Skipulags- og samgönguráð 6. febrúar 2019

Úlfarsfell nýtt deiliskipulag

Tillaga að deiliskipulagi Úlfarsfells, mkv. 1:500

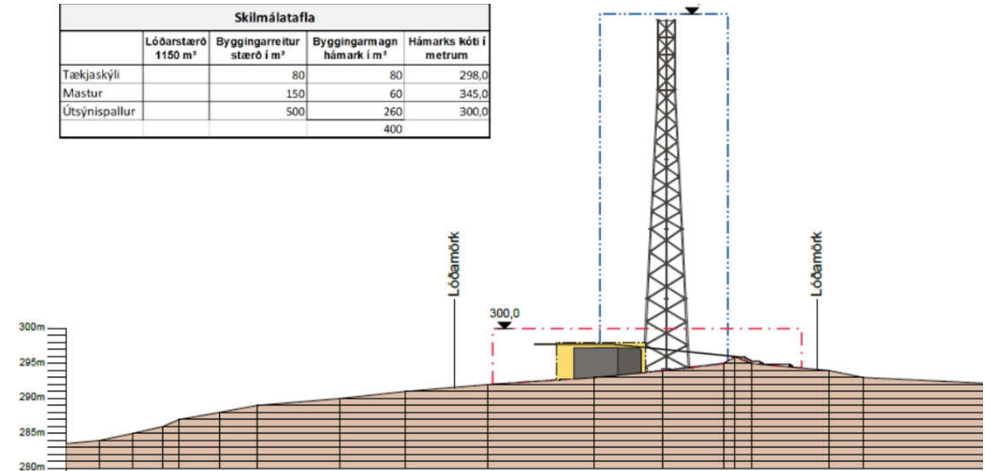
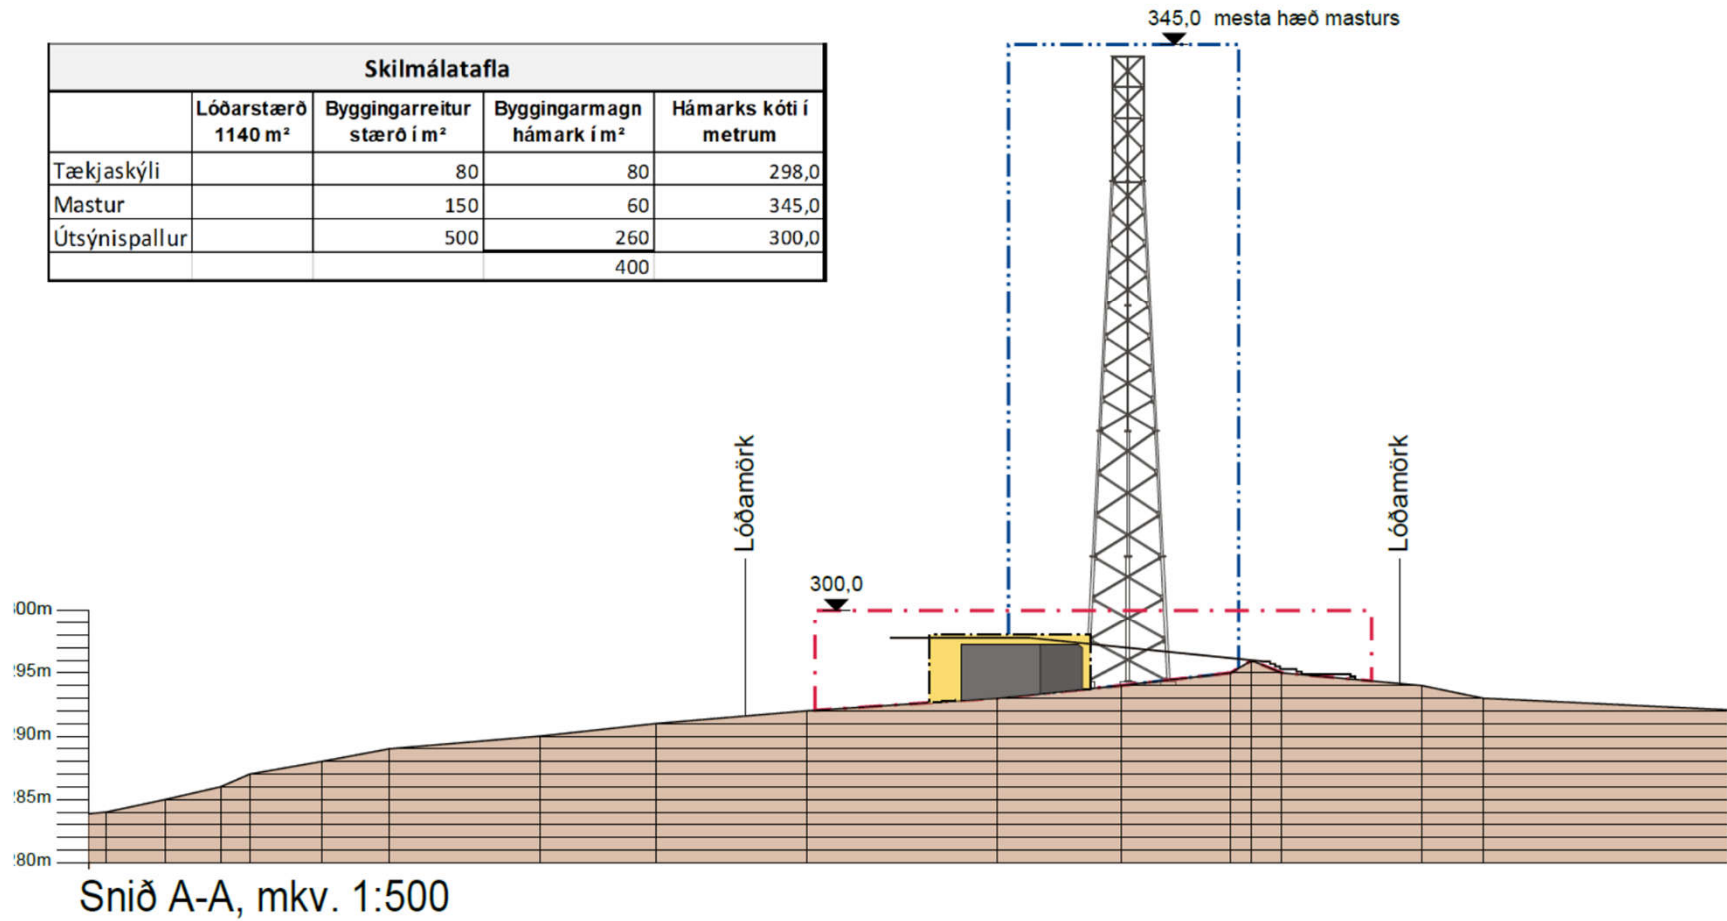
Lóðin er minnkuð úr 1.150 í 1.140 fm og byggingarreitur lítillaga færður vegna nálægðar við minjar. Minjapunktum er bætt inn á skipulagsuppdrátt, auk þess sem greinargerð er uppfærð í samræmi við ábendingar Minjastofnunar. Texta um hindranamerkingu masturs og niðurstöðum um möguleika á íshruni af mastri er bætt við í greinargerð skipulagsins.

30.01.2019 Deiliskipulagsuppdráttur uppfærður vegna athugasemda. Lóð minnkuð úr 1150 m² í 1140 m² og byggingarreitur færður líttillega vegna nálægðar við minjar vegna umsagnar Minjastofnunar einnig er greinargerð um fornleifaskráningu uppfærð.
